Mission régionale d'autorité environnementale
Île-de-France

**Avis délibéré en date du 22 octobre 2020
de la Mission régionale d'autorité environnementale d'Île-de-France
sur le projet de construction d'un ensemble immobilier situé 49-63 avenue de
la République à Aubervilliers (93)**

Figure 2: Plan masse prévisionnel - source : étude d'impact page 45

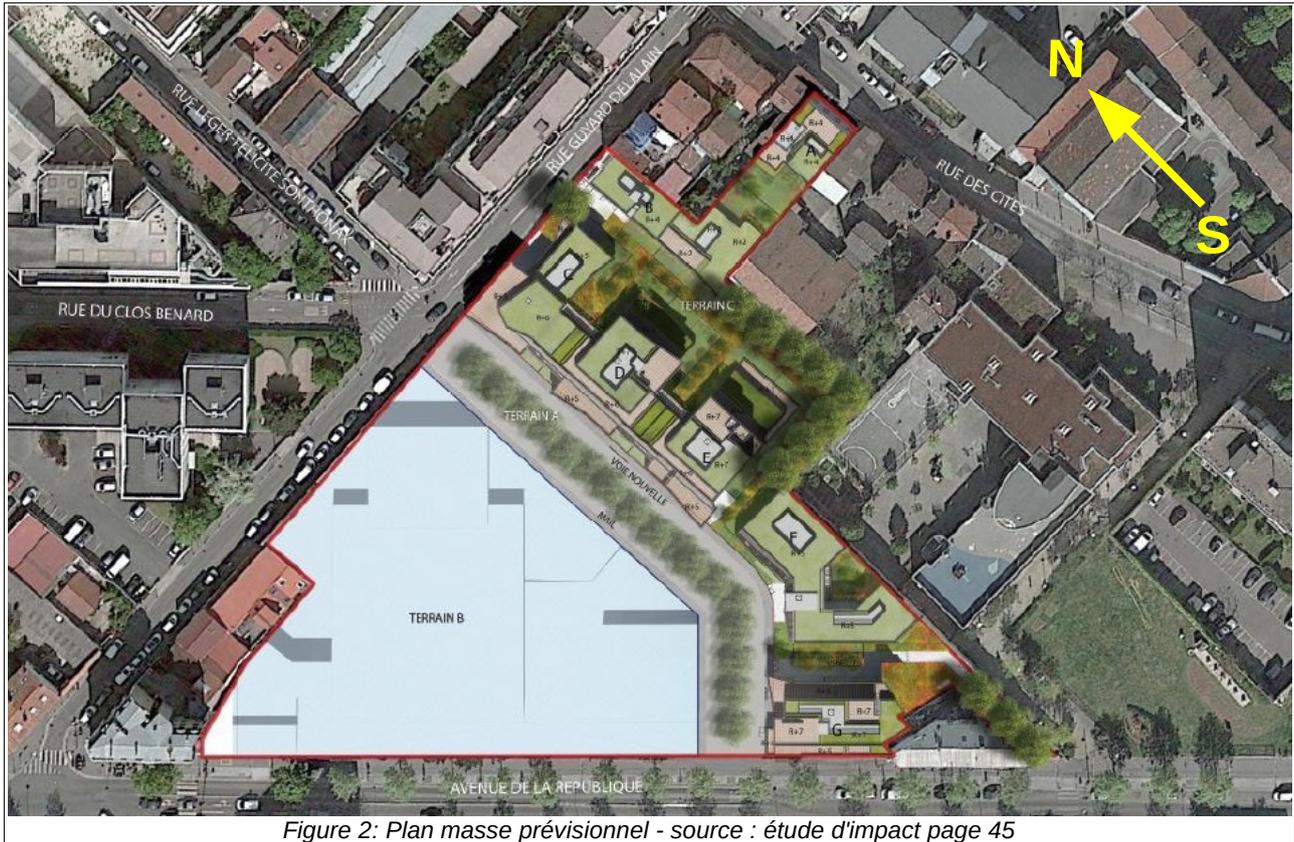
La présentation du projet dans l'étude d'impact aurait gagné en lisibilité si l'ensemble des informations utiles avaient été rassemblées (carte de localisation des différents bâtiments le constituant, page 40, alors que la présentation des différentes composantes du projet d'aménagement est faite page 28).
